## COMUNE DI VILLALAGARINA

## VARIANTE AL PRG

**VARIANTE NON SOSTANZIALE n. 1 - 2024**

CONTRODEDUZIONI ALLE OSSERVAZIONI  
PERVENUTE NEL PERIODO DI DEPOSITO

ESTRATTO PRG SISTEMA INSEDIATIVO (scala a vista)

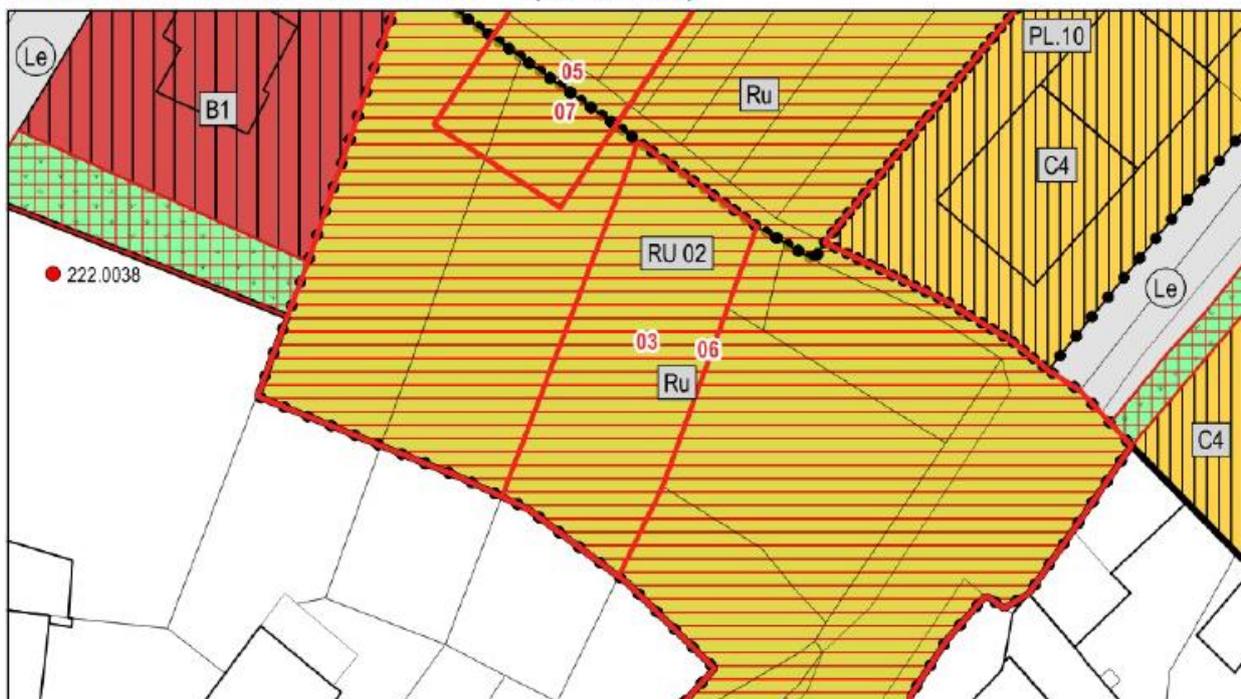
Viene richiesto di mantenere la precedente previsione della Scheda "RU.02 – Piano di riqualificazione urbana n. 2", mantenendo la SUN precedente ed inserendo la possibilità di collocare gli edifici in posizione differente, in ragione del fatto che le nuove previsioni tolgono valore agli immobili, oltre che perdere uno spazio pubblico previsto dalla scheda oggi in vigore.

Con particolare riguardo alle conseguenze sul perimetro e sui contenuti dell'ex Piano di Riqualificazione Ru.02, per tale area la conseguente visione conferma per l'area lo "stato di fatto", ovvero un ruolo di sostanziale cortina a "verde di protezione" (dal punto di vista delle destinazioni definita con il tematismo del "verde privato"), ritenuta necessaria in tale luogo per assicurare la presenza di un'adeguata zona verde di rispetto del bordo dell'edificato del centro storico, ripristinando, di fatto, quanto già avveniva precedentemente alla situazione pianificatoria del PRG vigente (vedasino i contenuti del Piano arch. Sandri del 2003).

Nella nuova previsione, per le motivazioni sopra riportate, viene completamente stralciata qualsiasi nuova edificazione all'interno dell'ambito, a favore di una prevalente destinazione a "verde privato" di cui all'art. 52 delle NTA.

Alla luce di quanto sopra esposto pertanto **NON SI ACCOGLIE L'OSSERVAZIONE.**

**ESTRATTO PRG SISTEMA INSEDIATIVO (scala a vista)**

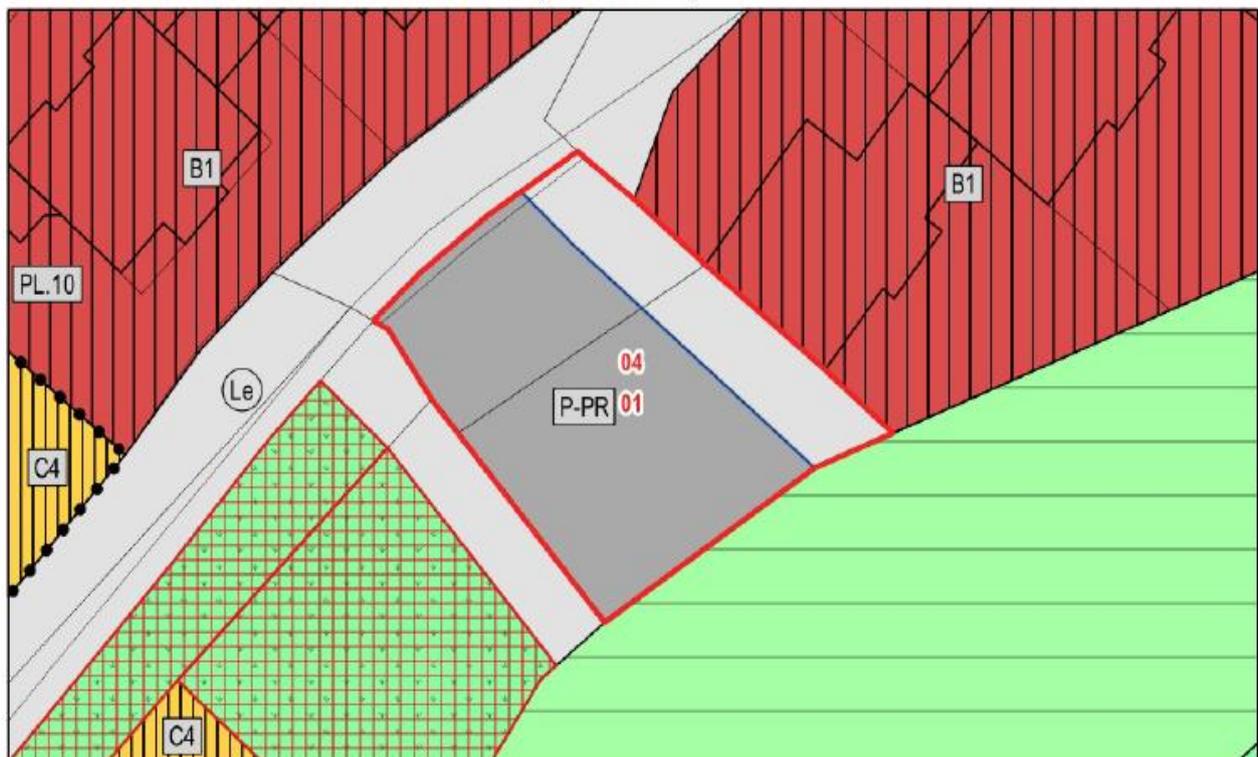
Si tratta della riproposizione della osservazione già formulata in data 25.11.2024 con prot. n. 10303, dal sig. Giacomo Zandonai, e pertanto trattandosi di un *-bis*, si rimandano i contenuti della disamina, a quanto già espresso nella osservazione numero 1.

Si precisa che l'ambito in questione non è stato oggetto di variazione della destinazione da parte della presente variante.

Alla luce di quanto sopra esposto pertanto si conferma la previsione prevista di cui all'articolo 77 della NdA con il cartiglio PR, e pertanto NON SI ACCOGLIE L'OSSERVAZIONE.

ESTRATTO PRG SISTEMA INSEDIATIVO (scala a vista)

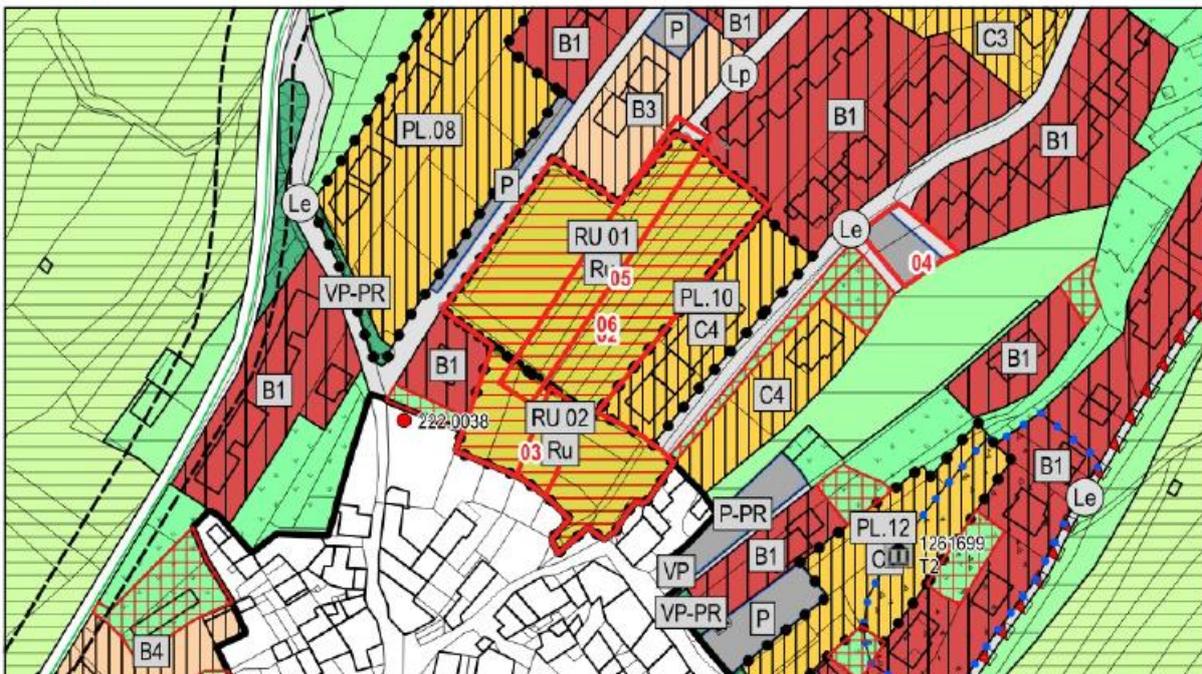
Si tratta di un'osservazione formulata nel pubblico interesse e finalizzata a chiedere sostanzialmente il mantenimento dell'attuale previsione delle schede di riqualificazione RU.01 e RU.02 adducendo una serie di fattori che costituiscono elemento portante degli attuali assetti: creazione di un "ponte" fra centro storico e cintura urbana recente, realizzazione di un sistema integrato di funzioni (giardini, spazi verdi, percorsi e nuove attrezzature sportive – il nuovo campo da calcio spostato, parcheggi);

Visti gli attuali scenari si è reso opportuno revisionare l'intero l'ambito, alla luce della decisione di mantenere il campo da calcio nella attuale ubicazione, ritenuta più congeniale sotto profilo gestionale (rumore, accessibilità, manutenzione), di quanto avrebbe comportato il nuovo campo da calcio all'interno di un ambito già edificato.

- La necessità di mantenere il campo da calcio nella posizione oggi esistente, stralciandolo dal perimetro dell'Ex. Ru.01 e confermando per lo stesso una destinazione compatibile con l'area sportiva esistente;

- La ridefinizione per il perimetro Ru.01, dello strumento attuativo più adatto a perseguire le finalità strategiche, ovvero l'eliminazione dell'ambito di "riqualificazione urbanistica" a favore di un "piano di lottizzazione" (PL.33), che conferma e potenzialità edificatorie già previste nell'ambito del PRG vigente, che a sua volta recuperava le previsioni edificatorie pre-vigenti.

- il completamento e la conseguente ridefinizione, nonché riqualificazione, dei percorsi oggi esistenti;
- l'eliminazione dell'ambito di riqualificazione urbanistica nell'ambito RU.02, a favore della destinazione a "verde privato", che sostanzialmente conferma il ruolo per l'ex ambito del Ru.02 di cintura a verde di protezione del bordo dell'edificato storico.

Alla luce di quanto sopra esposto pertanto NON SI ACCOGLIE L'OSSERVAZIONE.

**ESTRATTO PRG SISTEMA INSEDIATIVO (scala a vista)**

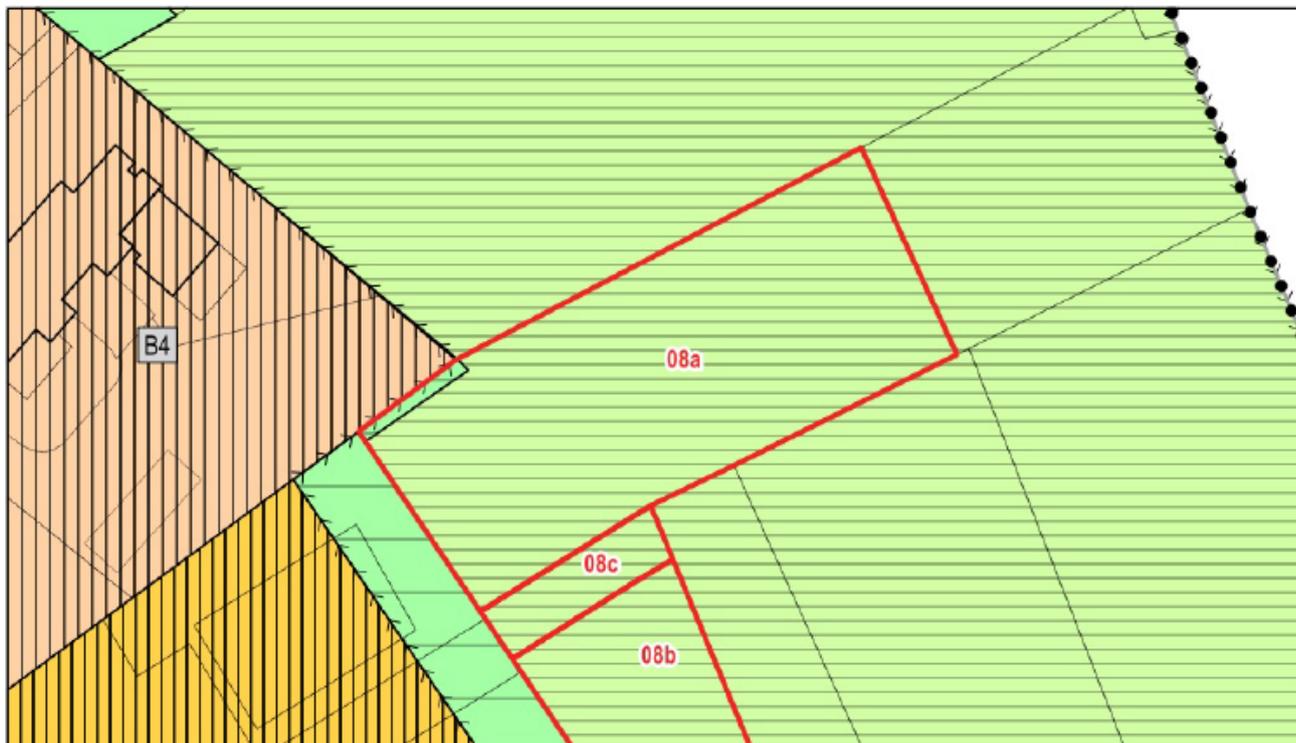
Si tratta di un'osservazione formulata puntualmente riguardo la p.f. 560/2 in C.C. Villa Lagarina e finalizzata a chiedere l'edificabilità per circa 1.000,00 mq inserendoli nella nelle "Aree di Nuova espansione C3" di cui all'articolo 50 delle NTA.

Contemporaneamente viene proposta la cessione a titolo gratuito di 300,00 mq a uso parcheggio a servizio residenziale nonché 110 mq ad uso pubblico transito.

Si dà atto che la presente osservazione ***non è accoglibile*** in quanto non compatibile con la variante di tipo NON SOSTANZIALE in disamina, ai sensi di quanto disposto dall'articolo 39 della L.P. 15/2015.

Alla luce di quanto sopra esposto pertanto NON SI ACCOGLIE L'OSSERVAZIONE.

**ESTRATTO PRG SISTEMA INSEDIATIVO** (scala a vista)

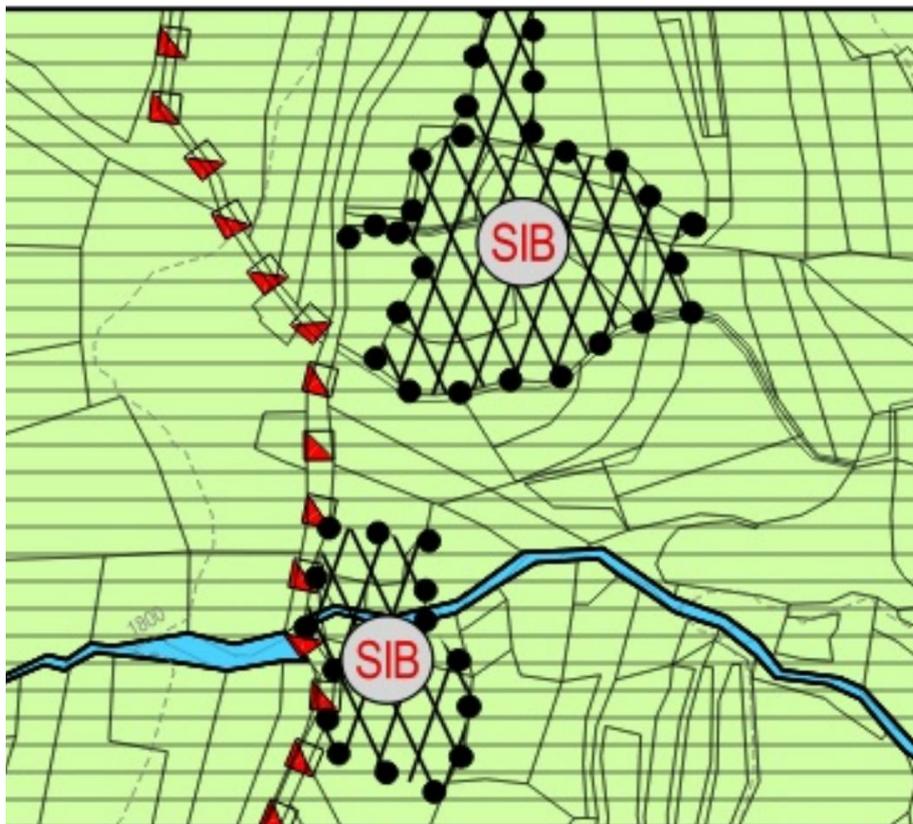
Si tratta di un'osservazione formulata riguardo la variante (shape V110), che riguarda le pp.ff. 1850/2-1851/3-1853/2-1853/3-1853/4-1854-1856/1-1857-1859/2-1860/2 in C.C. Castellano, inserite come variante 07 - (EX DISCARICA MARCOIANO).

Viene richiesta la corretta perimetrazione del sito della ex-discardica, non riscontrando dei dati del Webgis alcun vincolo "SIB" per l'area in oggetto.

Per tale motivo, la Variante al PRG predisposta per l'Adozione definitiva, ha provveduto a recuperare e inserire in cartografia il dato del "piano comprensoriale" previgente. Conseguentemente, nella Variante predisposta per l'adozione definitiva, viene stralciato l'errata Variante 7 che con shape "V110" prevedeva lo stralcio del perimetro SIB.

Alla luce di quanto sopra esposto pertanto SI ACCOGLIE PARZIALMENTE L'OSSERVAZIONE.

#### ESTRATTO PRG SISTEMA INSEDIATIVO (scala a vista)

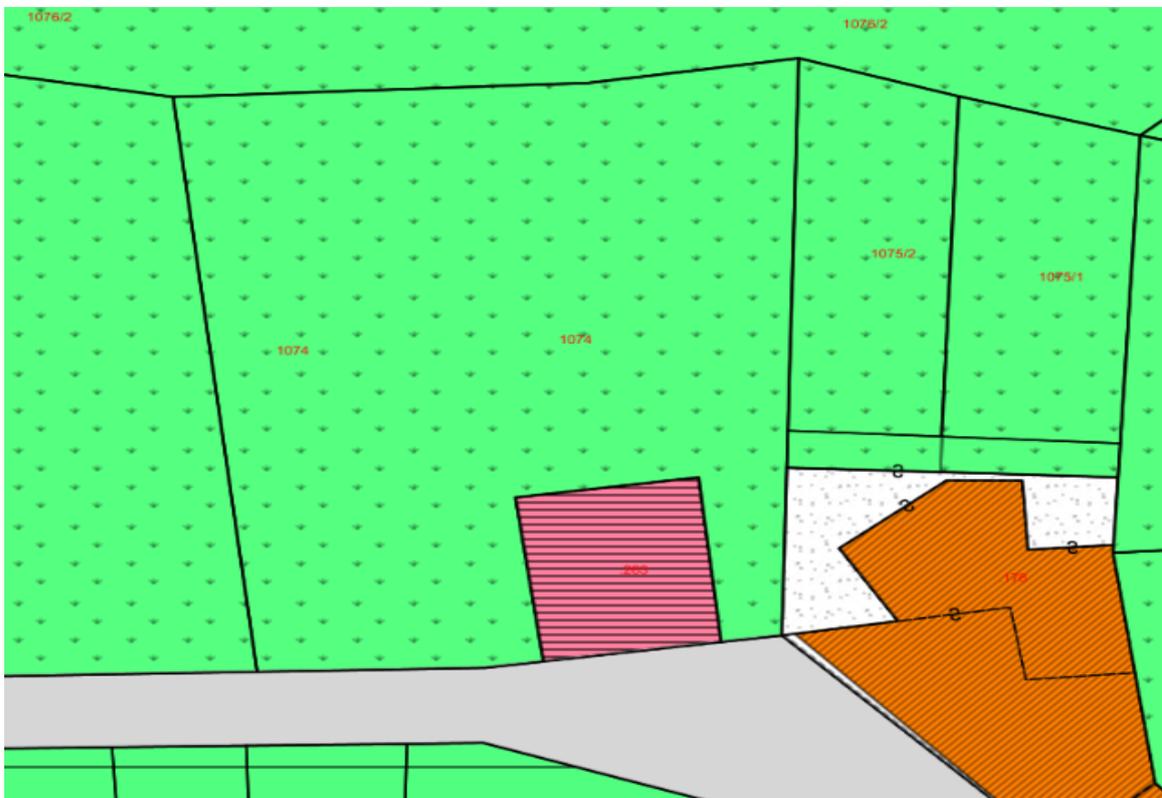
Si tratta di un'osservazione finalizzata a richiedere la revisione della categoria di intervento assegnata dal vigente P.R.G. (e non oggetto di modifica da parte della presente variante), rispettivamente quali Risanamento conservativo R2) di cui all'articolo 32 e Verde Privato in Centro Storico di cui art. 37 delle Norme di Attuazione a favore della Ristrutturazione Edilizia R3) di cui all'articolo 33 e Spazi Privati degli Edifici di cui all'articolo 36.

Si dà atto che la presente osservazione, deve essere oggetto di specifica valutazione che deve trovare riferimento in una variante ad hoc, di tipo "ordinario" e pertanto la stessa ***non è accoglibile*** in quanto non compatibile con la variante di tipo puntuale in disamina, ai sensi di quanto disposto dall'articolo 39 della L.P. 15/2015.

Alla luce di quanto sopra esposto pertanto **NON SI ACCOGLIE L'OSSERVAZIONE.**
